改善箇所説明図

基準不適合箇所
(ヒータースイッチの配線/ヒーターECU)

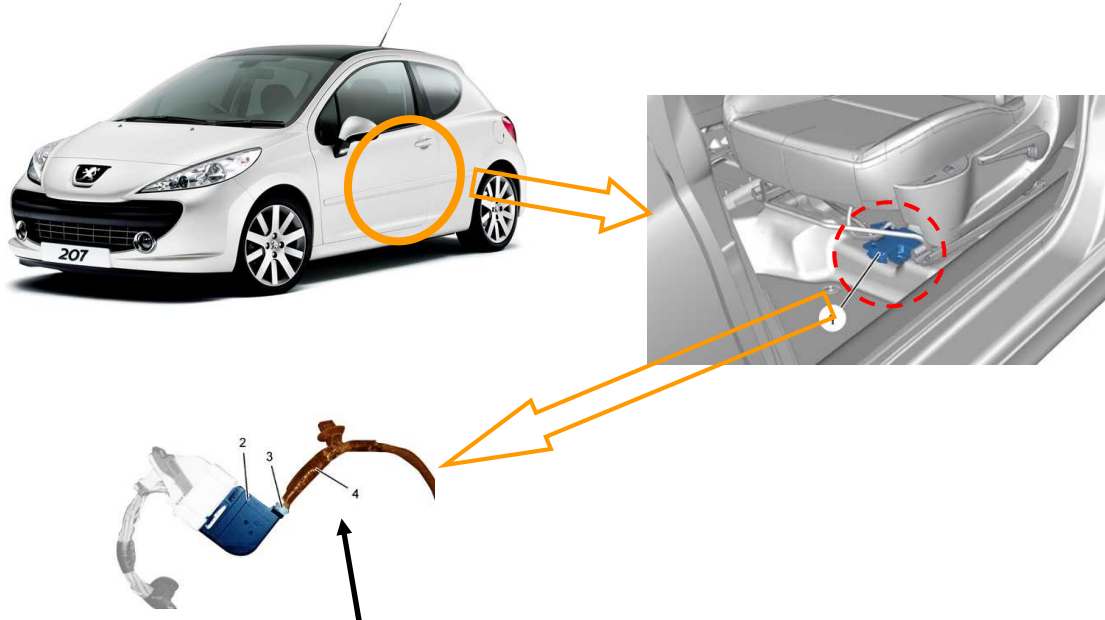
運転者席及び助手席のシートヒーターにおいて、ヒータースイッチの電気配線の配線が不適切なため、当該スイッチがオンの状態でエンジンを停止してもシートヒーターが作動し続けることがある。そのため、ヒーターの制御を行うECU（ヒーターECU）が発熱し、そのままの状態で使用を続けると、ヒーターECUが溶損、発火し、最悪の場合、火災に至るおそれがある。

全車両、運転者席および助手席のシートヒーターの電気配線を点検し、配線に誤りがあった場合は、正しい配線に変更する。

対策済車両には、運転者席側シートヒーターハーネスカバーに白ペイントを塗布する。
